Réf. NOVA : 18/pfd/1791880 (corr. DU : L. LAHERY, N. DENAYER)

Objet : WOLUWE-SAINT-LAMBERT. Avenue des Îles d'Or. Réaménagement de l'avenue et abattage de 3 arbres. Demande de permis d'urbanisme.

Avis de la CRMS

Situation existante (au-dessus) et projetée (en-dessous) – plans extraits du dossier de demande.

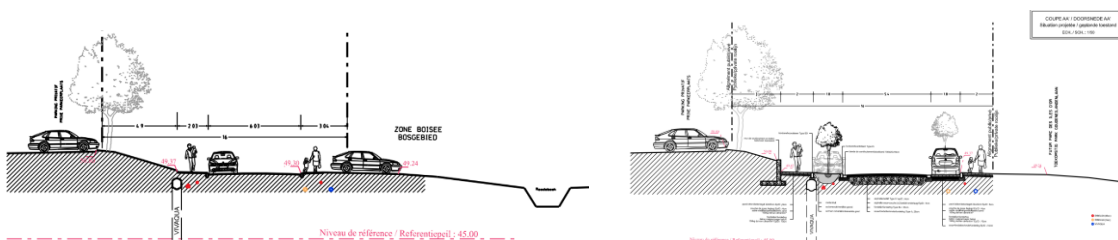
La CRMS encourage l'amélioration de l'aménagement existant de cette avenue qui longe le futur 'Parc des Iles d'Or' jouxtant la ferme Hof ter Cauwerschueren. De manière générale, elle estime toutefois que l'objectif de créer un espace partagé plus convivial n'est pas atteint par le projet. Celui-ci propose en effet un aménagement qui reste très fonctionnel et peu qualitatif sur le plan paysager. Or, la situation particulière de l'avenue, en cul de sac et bordant le futur parc des Iles d'or, se prêterait particulièrement bien à la création d'un véritable espace partagé avec un aménagement - dans le prolongement de celui du futur parc - bénéficiant d'une réelle approche paysagère. La CRMS plaide dès lors pour le développement d'une vision globale pour l'aménagement de l'avenue des Iles d'Or et du parc qui portera le même nom.

- La CRMS déconseille l'aménagement de parterres fleuris (prévus aux extrémités de l'avenue), car il s'agit d'éléments peu adaptés au caractère du lieu qui soulèvent par ailleurs la question de leur gestion et leur entretien;
